【コメント回答状況リスト】 緊急時活動レベルの見直し等への対応に係る会合

緊急時活動レベル(EAL)の見直しの進め方について

BWRの炉心損傷前ベントに係るEAL(SE43)の見直し要否について（案）

特重施設等のEAL反映に伴う原子力事業者防災業務計画の変更概要(BWR)

EAL21(原子炉冷却機能の異常(冷却材の漏えい))

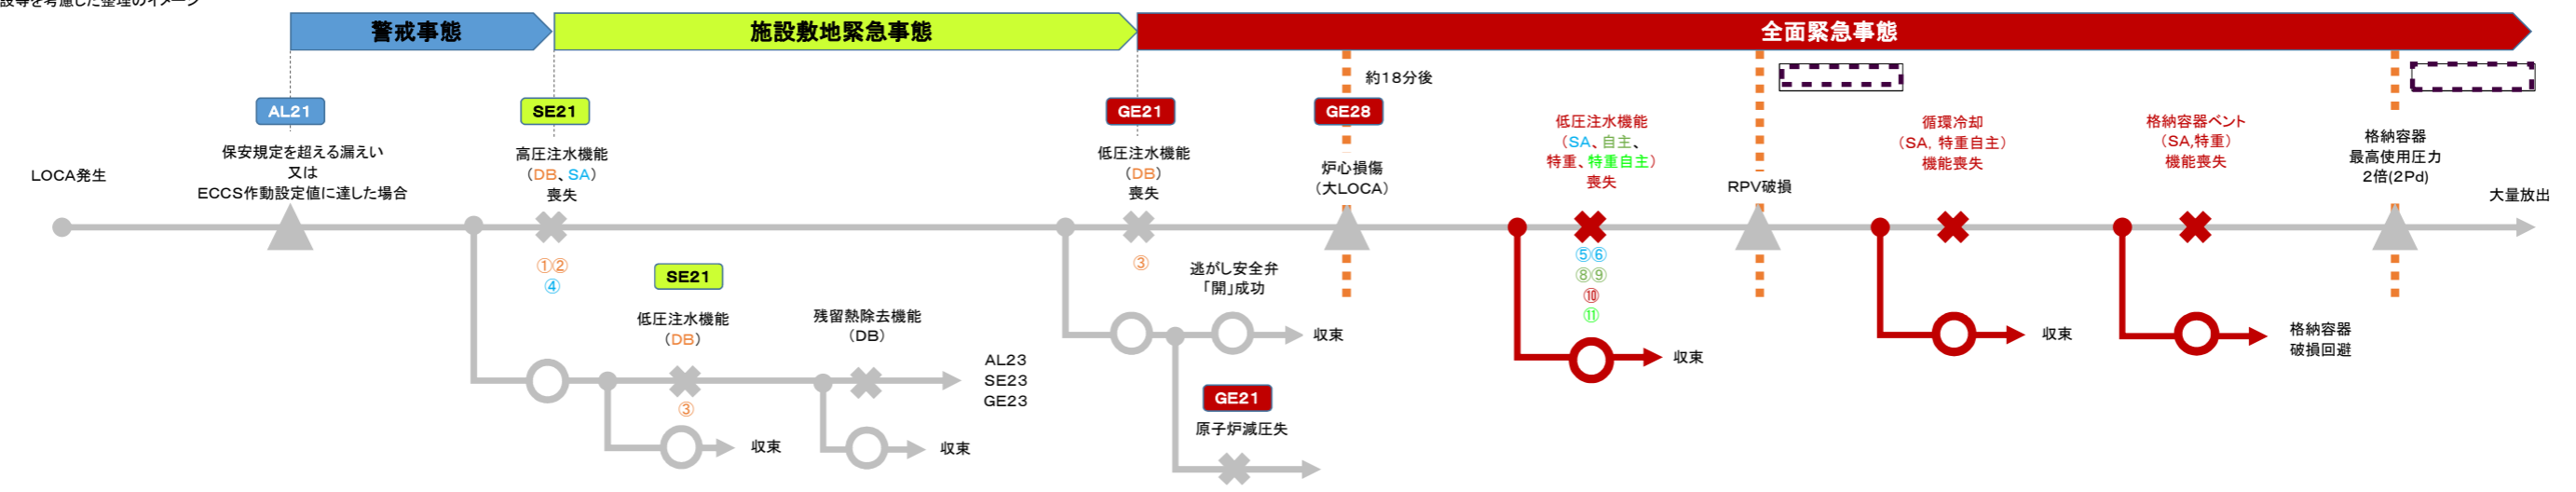
- 以下の検討を踏まえ、LOCA時の炉心冷却機能として、EALに追加する特重設備は無い
- [特重設備]による炉心注水は、大LOCA時において、炉心損傷を防止する性能はない
- 漏えい量によっては、炉心損傷を回避することができる(可能性がある)
- 発災時のLOCAの規模に応じたEAL判断は現場の混乱に繋がることから、最も厳しい大LOCAシーケンスでEAL判断基準への追加を検討する

EAL判断基準への特重施設の追加可否:否

EAL22(原子炉冷却機能の異常(給水機能の喪失))
 EAL判断基準への特重施設の追加可否:可
 ■特重施設等を考慮した整理のイメージ

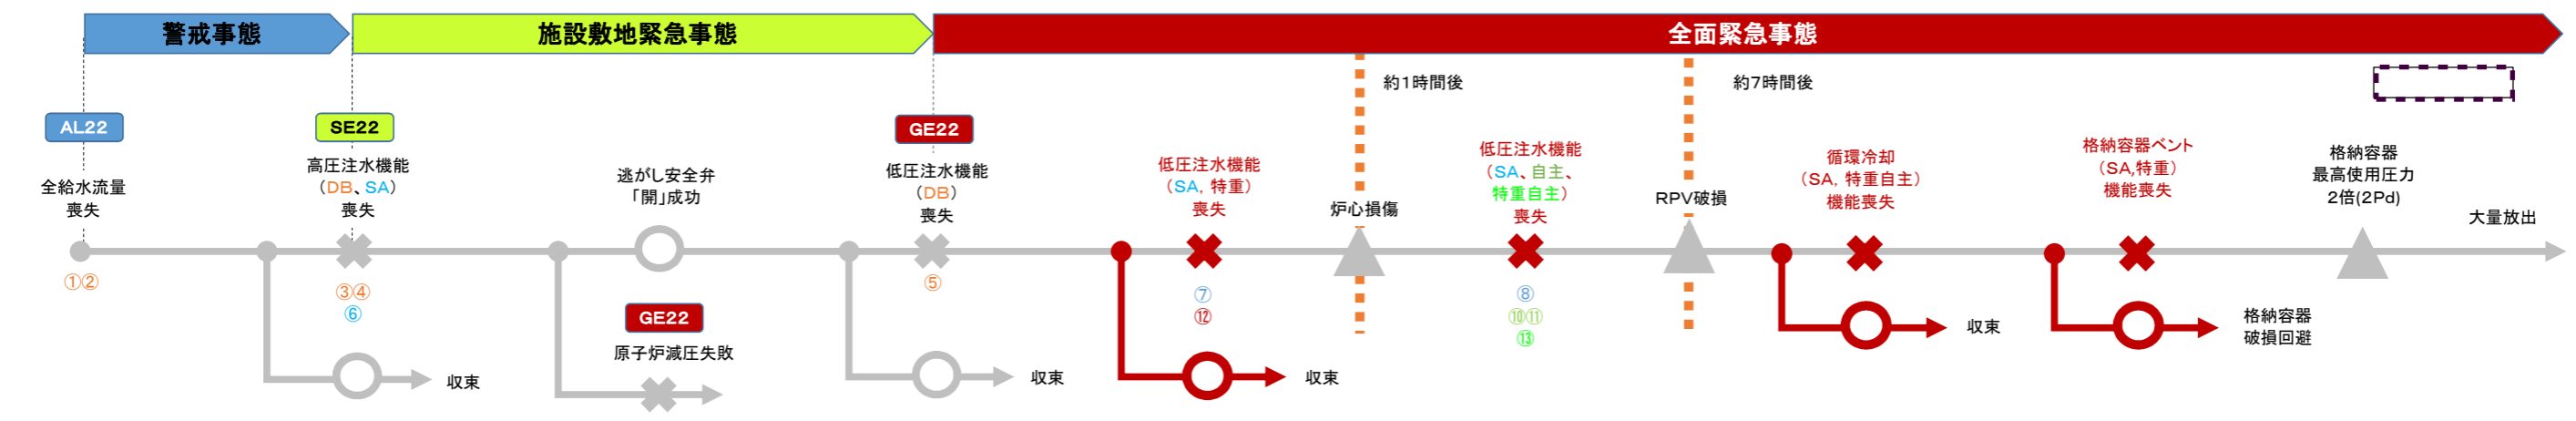
- 以下の検討を踏まえ、給水機能喪失時の炉心冷却機能としてSA設備及び特重設備をEALに追加することが可能
- 低圧代替注水(常設)により炉心損傷防止が可能であることを、有効性評価において示している

EAL23(原子炉冷却機能の異常(残留熱除去機能喪失))

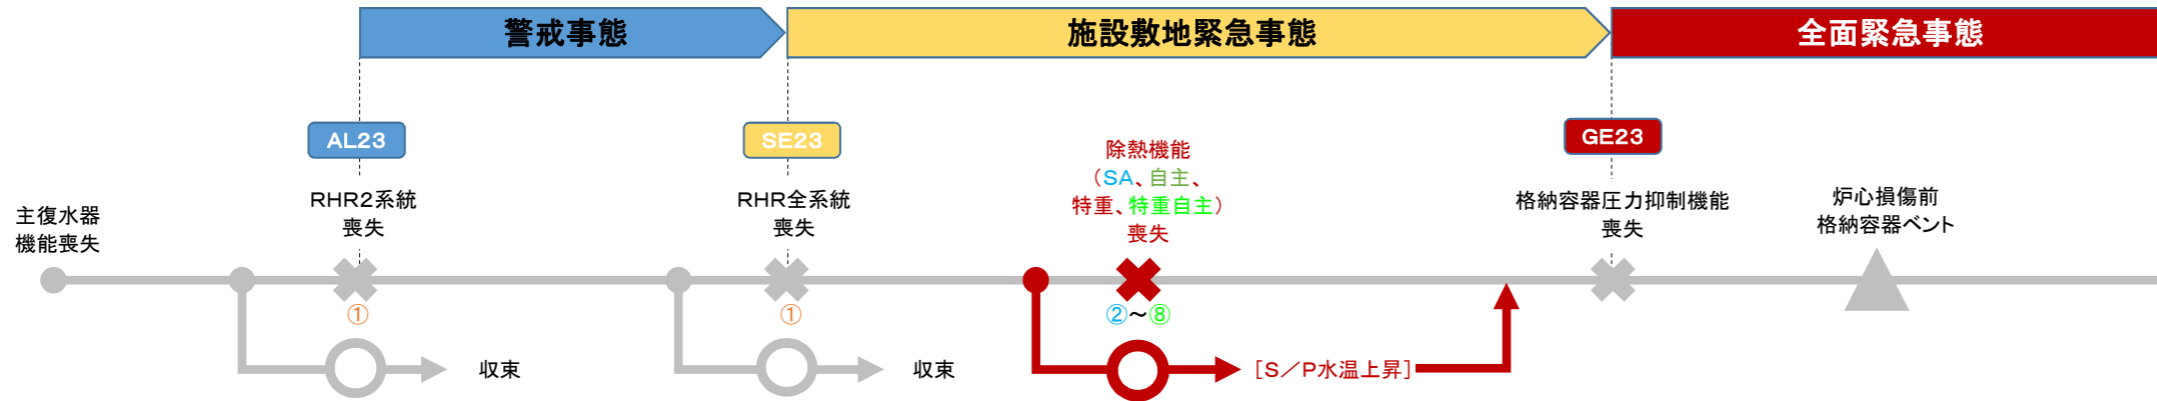
- 以下の検討を踏まえ、残留熱除去機能として、EALに追加する特重設備は無い
- [特重設備]による代替格納容器スプレイは、S/P水平均水温100℃を下回ることはできない
- [特重設備(自主)]による循環冷却は、S/P水平均水温100℃を下回ることはできない
- 外部水源による格納容器スプレイは、S/C水位制限により継続することができないため格納容器最高使用圧力を下回ることができない

EAL判断基準への特重施設の追加可否:否

EAL25(電源供給機能の異常(その1:交流電源喪失))

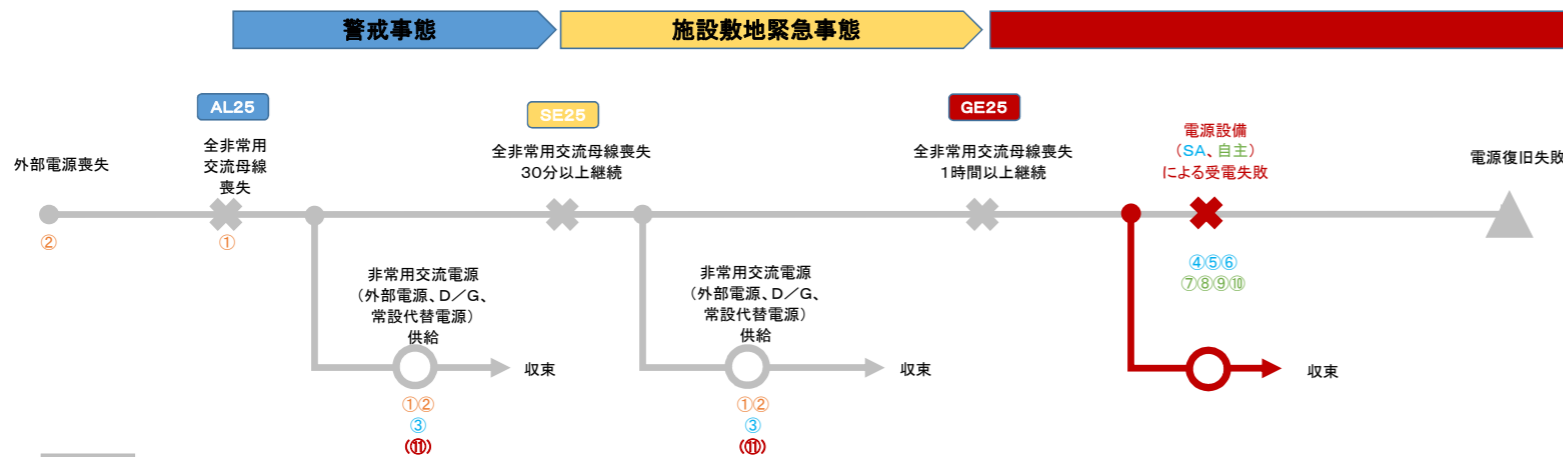
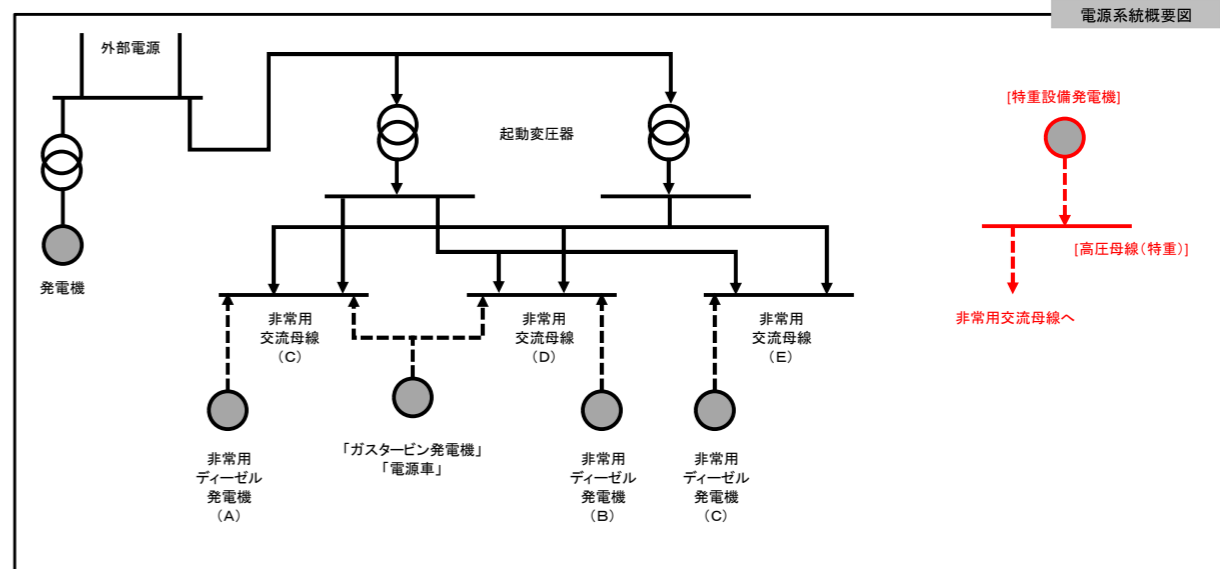
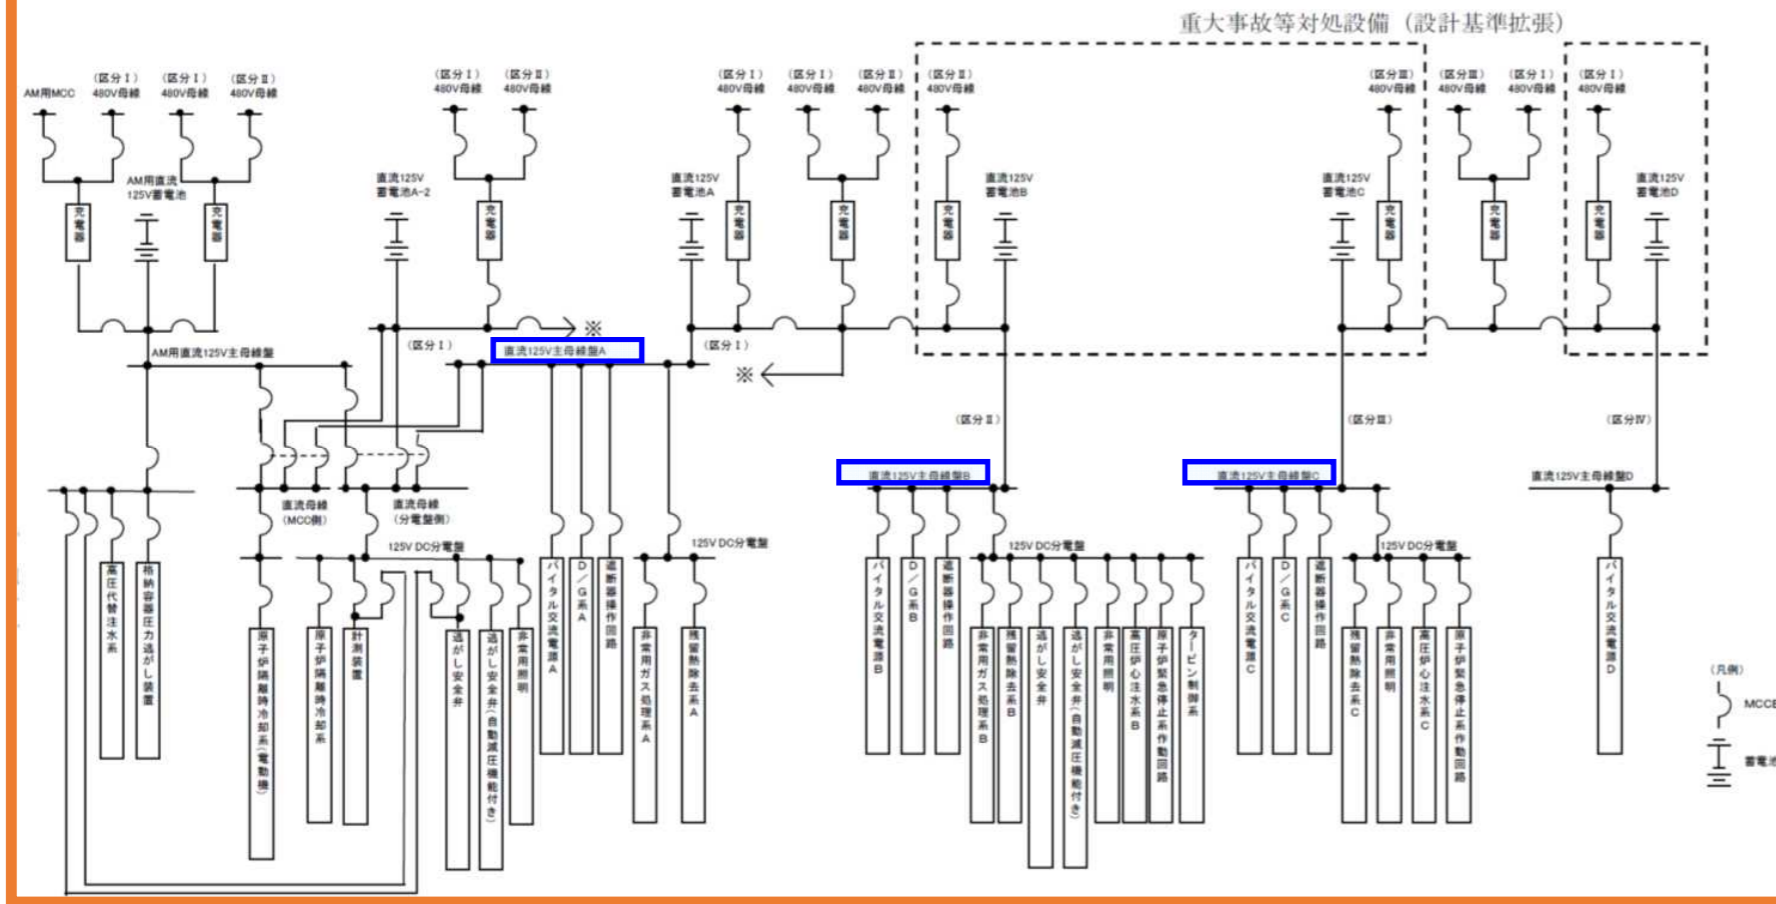
・特定重大事故等対処施設の電源設備から非常交流母線への給電は可能な設計となっているが、特重設備のみで炉心損傷を回避することができることから優先する操作とはならない
 ・全非常用交流母線喪失の条件に高圧母線(特重)を含める(高圧母線(特重)の電圧が確立していれば、当該プラントを全非常用交流母線喪失とみなさないことが可能

SBOが発生し、RCIC(HPAC)による原子炉注水が不可の場合は、特重からの原子炉注水を優先するため、1時間以内に非常用交流母線への電源供給を行うことは考え難い。また、容量の関係で特重設備を使用しつつ非常用交流母線に供給できるか不明。

RCIC(HPAC)による原子炉注水が成功した場合でも、特重設備により格納容器冷却を行うことから、非常用交流母線回復を優先することは考え難い。

以上により、特重の交流母線を非常用交流母線に追加の方が現実的と考える。
 なお、PWRの特重EALの変更との整合性の観点から、PWRと同じEALの見直しを行うことは考えられる。

EAL25(電源供給機能の異常(その1:交流電源喪失))

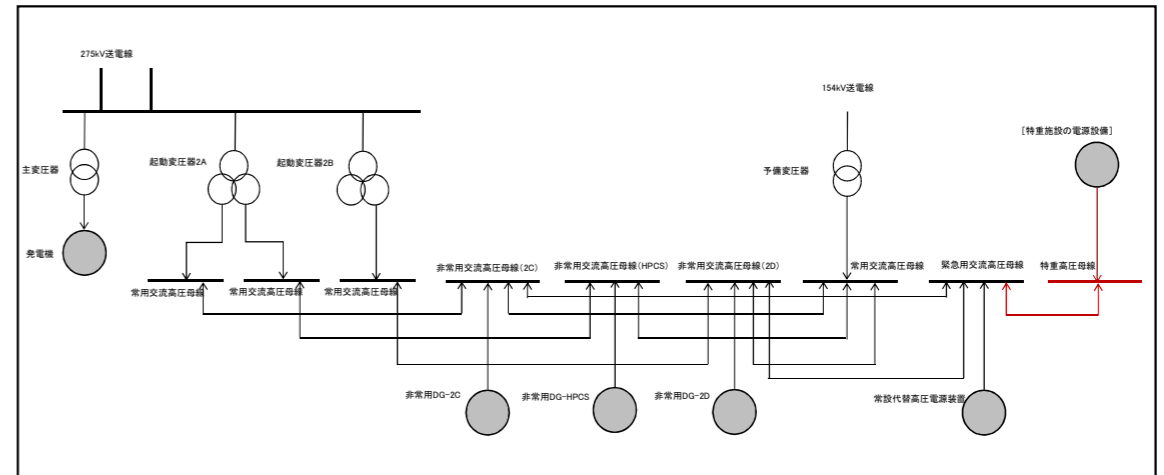
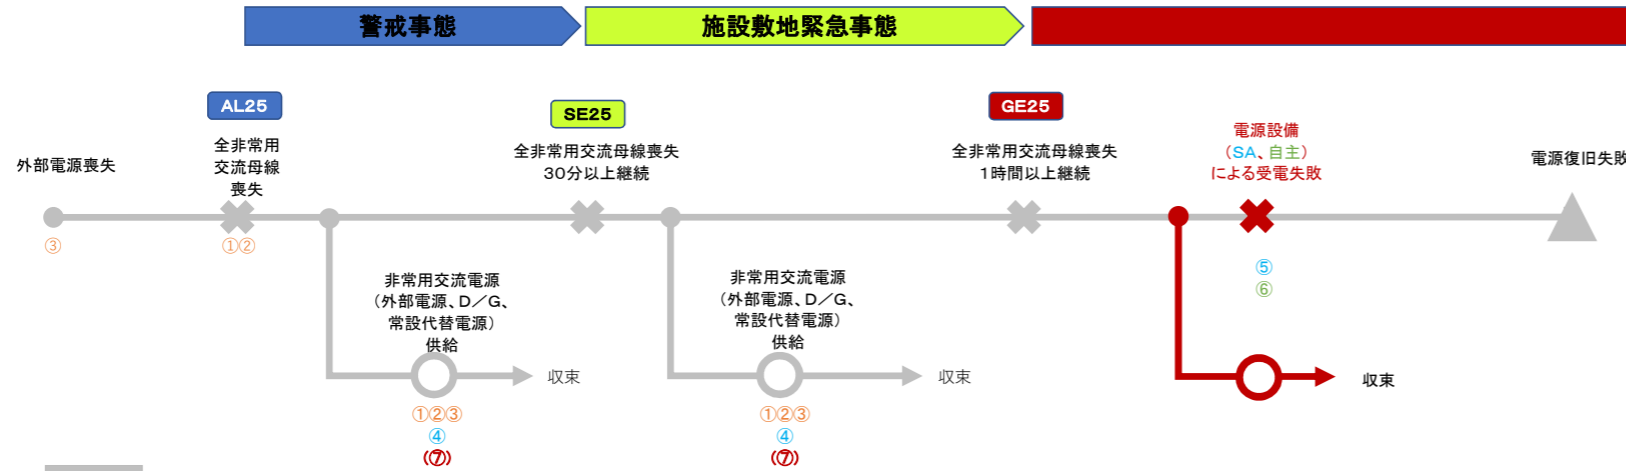
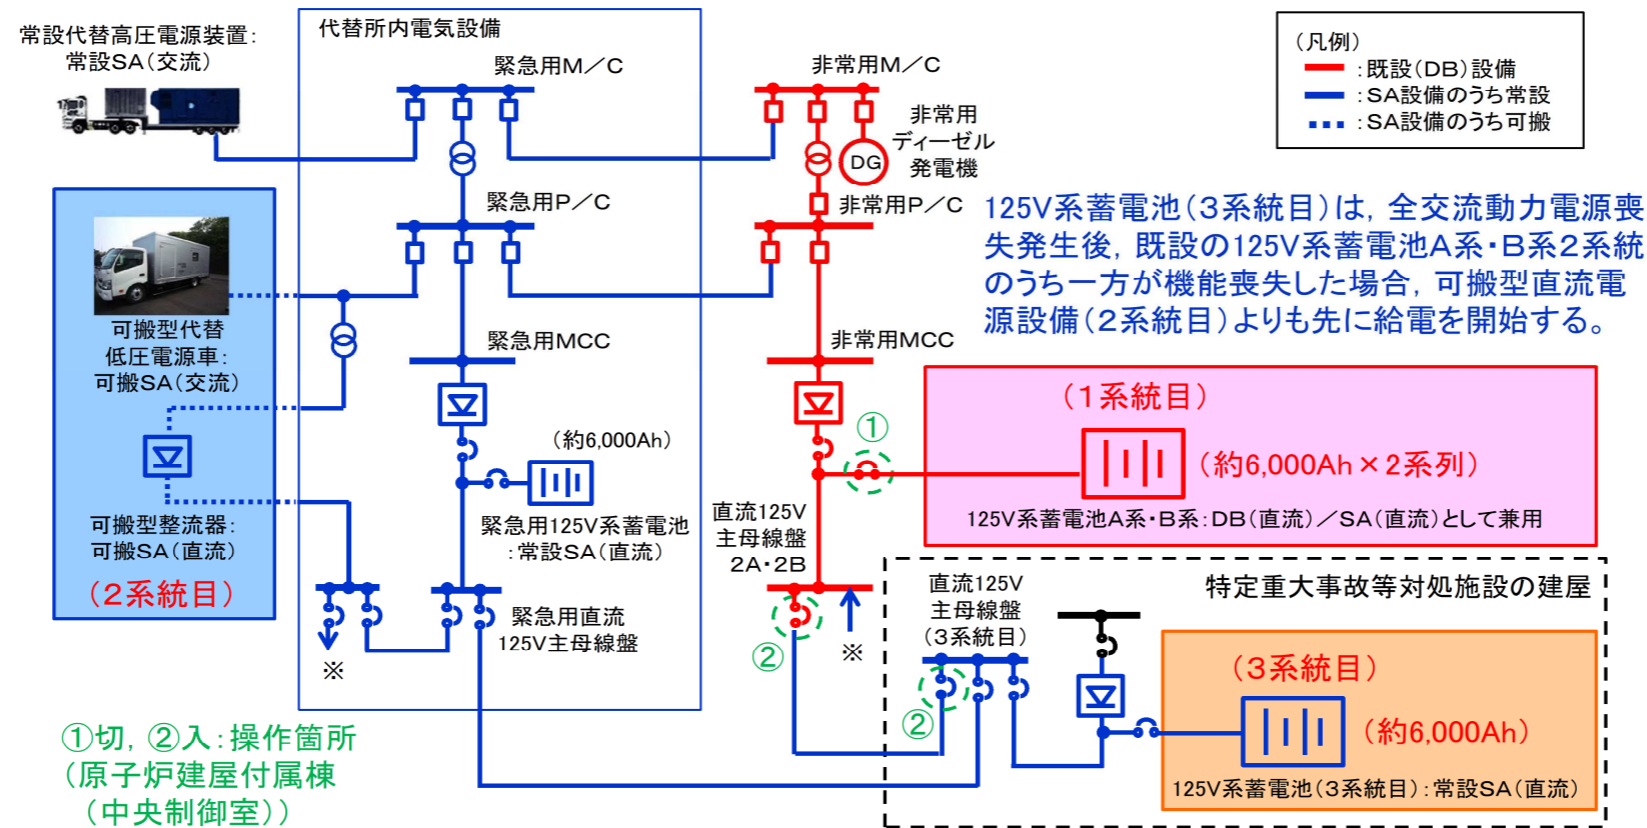
SBOが発生し、RCIC(HPAC)による原子炉注水が不可の場合は、特重からの原子炉注水を優先するため、1時間以内に非常用交流母線への電源供給を行うことは考え難い。また、容量の関係で特重設備を使用しつつ非常用交流母線に供給できるか不明。

RCIC(HPAC)による原子炉注水が成功した場合でも、特重設備により格納容器冷却を行うことから、非常用交流母線回復を優先することは考え難い。

以上により、特重の交流母線を非常用交流母線に追加する方が現実的と考える。
